Bauabteilung Gemeinde Münsingen  
Zuhanden Gemeinderat

Bern, 5.12.2016

## **Enlastungsstrasse Münsingen Nord; Mitwirkungseingabe von Pro Velo Bern**

Einfahrt aus ESN in Kreisel Bernstrasse:

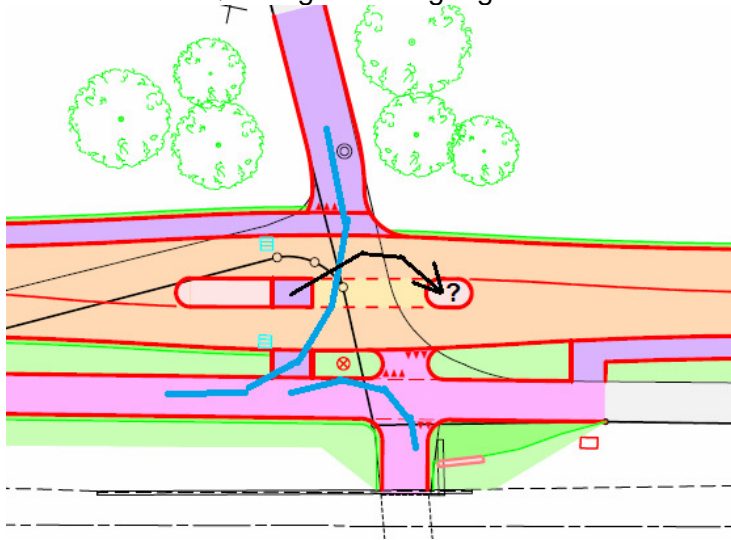
Vor der Kreiseinfahrt aus der Steigung braucht es einen flachen Bereich. Der Kreisel selbst sollte dann nicht zu stark geneigt sein.

Option „Verzicht auf Gehweg“ bei Unterführung:

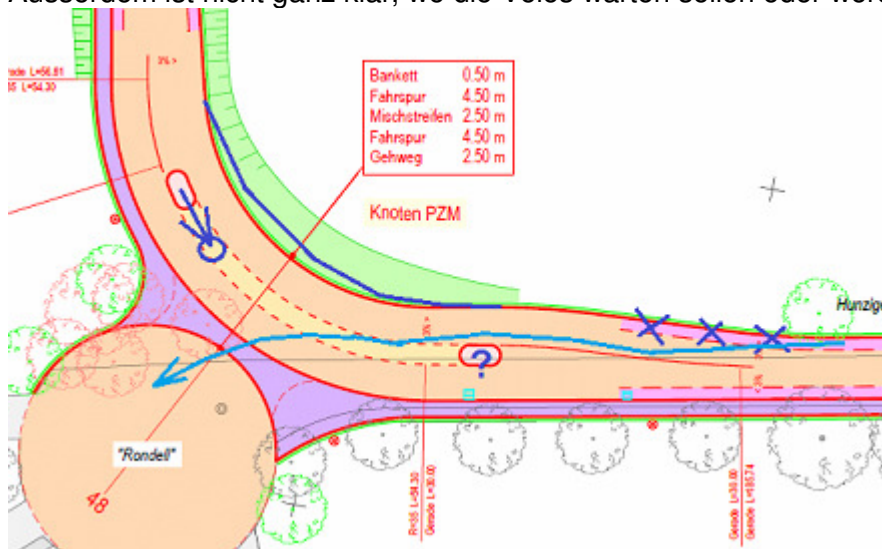
Der Gehweg sollte beibehalten werden. (Wanderweg zum Schwand). Sonst könnte es Zufussgehende auf dem Radstreifen haben.

Falls dennoch darauf verzichtet werden soll, müsste der von Norden kommende Radstreifen in der ganzen Rechtskurve inkl. Unterführung als **baulich hochgesetzter Radweg** auf dem eingezeichneten Trottoirband weitergeführt werden.
